# 女川原子力発電所2号炉 使用済燃料貯蔵ラック(燃料ラック)の 減衰定数について(コメント回答)

設計基準対象施設について (第4条 地震による損傷の防止)

平成30年6月7日  
東北電力株式会社

# 1. 審査会合での指摘事項一覧

図1 燃料集合体の配置条件による重心位置の変化概要図

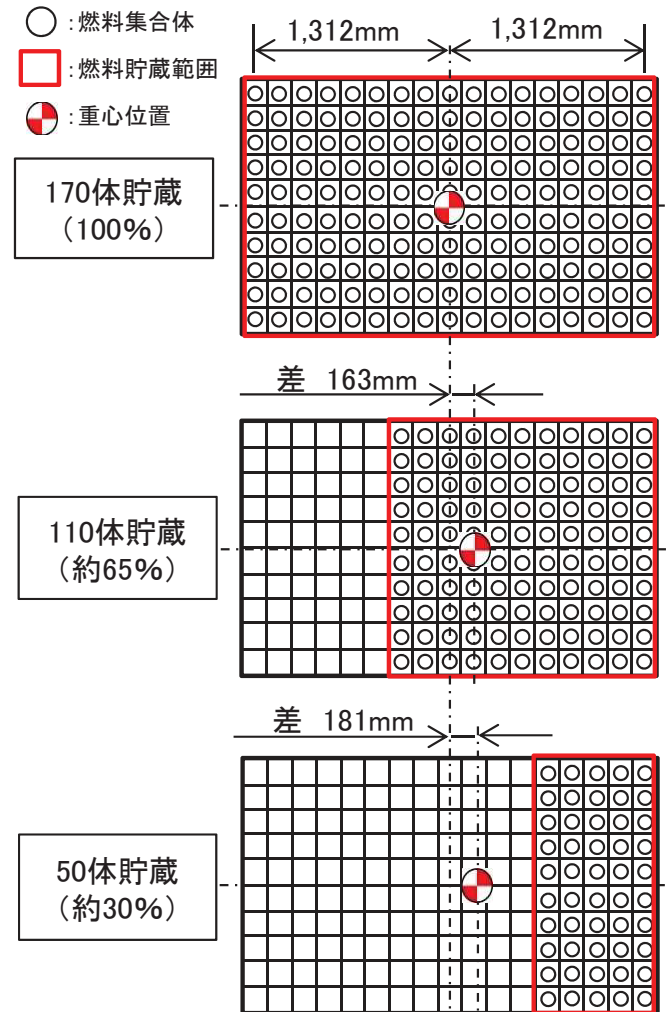
燃料集合体の配置条件によらず、燃料ラックの振動モードが加振試験と同様となる理由及び減衰定数適用への影響について考察すること

➤ 燃料集合体の配置を偏らせた場合でも、加振試験で得られた振動モードと同様にせん断型の振動モードが支配的となる要因として以下が考えられる

- ① 燃料ラックの合計質量の変化が少ないこと(表1)
- ② 燃料ラック全体の重心位置の変化が少ないこと(図1)
- ③ 燃料ラックは、角管を束ねて補強板と溶接された構造であり、剛性が高いと考えられること

➤ 以上から、燃料ラックの端から燃料集合体を詰めて配置するような場合に対しても今回の加振試験結果に基づき設定した減衰定数を適用することは妥当であると考えられる

図3 モードベクトルの比較

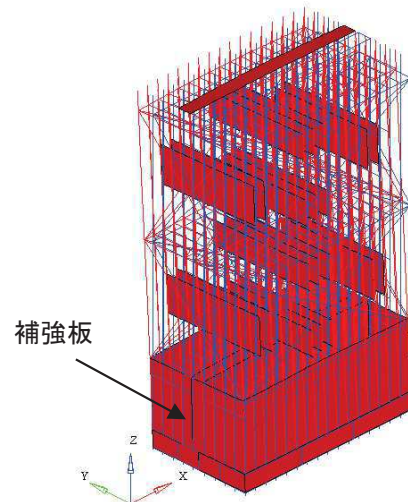
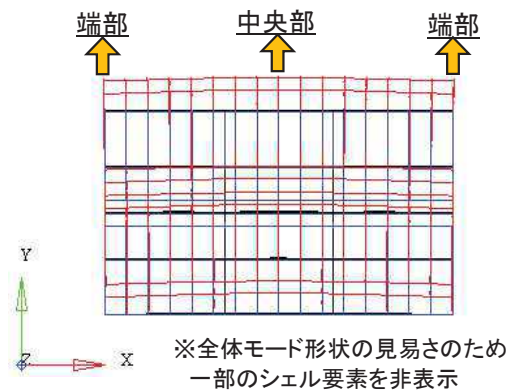
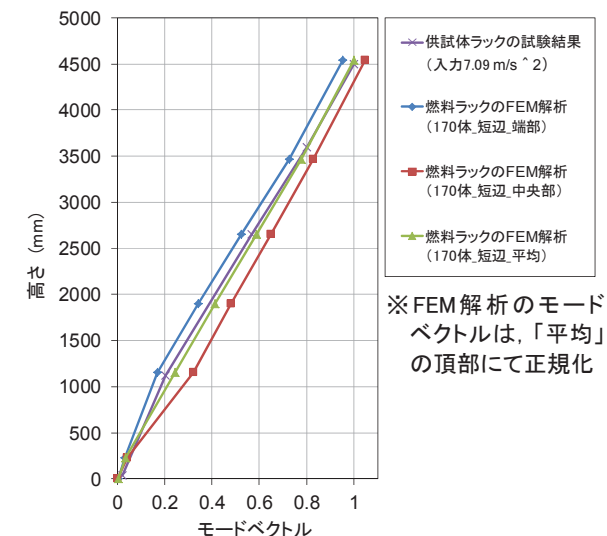
実機の燃料ラックのFEM解析による振動モードを踏まえ、供試体ラックの配列(3列×10列)の適切性を示すこと

- ① 実機と同一寸法の部材を採用
- ② 加振方向に対して、実機の最少列数10列を確保
- ③ 実機に対して、燃料集合体の貯蔵体数が少なくなるよう設定
- ④ 大きな加速度を得ることのできる供試体ラックの最大サイズとして3列×10列を採用

- 短辺長辺比の最も大きい170体の燃料ラックにおいては、ラック下部の補強板により両端部の変形が中央部よりも拘束されるため、短辺方向(Y方向)の変形量が端部と中央部でやや異なっている
- ここで、供試体ラックによる試験は、燃料ラック全体の振動特性を把握し試験結果を実機へ適用するため、局所的な応答ではなく燃料ラック全体としての振動特性の平均像を確認することを目的としたものである
- したがって、170体の燃料ラックの端部と中央部の変形量の差はわずかであること、端部と中央部の振動モードは共にせん断型であり供試体ラックの振動モードと同等であることから、試験で得られた減衰定数を実機の燃料ラックへ適用することは妥当である
